N. Intervento

0501

Descrizione prestazionale dell'intervento

Foto del rilievo

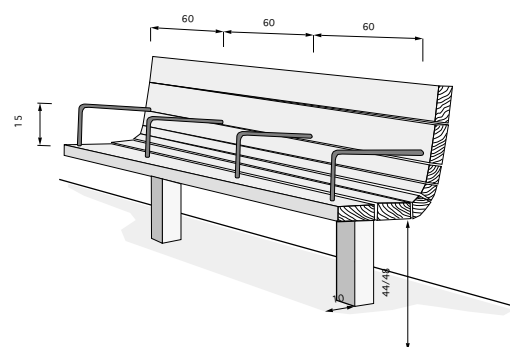
Criticità

Seduta senza braccioli

Inserimento sulla panchina da esterni di almeno un bracciolo ogni 80 cm. con un minimo di due, alti 20-25 cm sopra il livello di seduta ed estesi oltre il margine frontale della panca.
Le gambe d'appoggio non dovranno ostacolare l'accostamento di una sedia a ruote, per il quale si dovrà inoltre prevedere uno spazio libero di almeno 90 x 90 cm adiacente alla seduta stessa
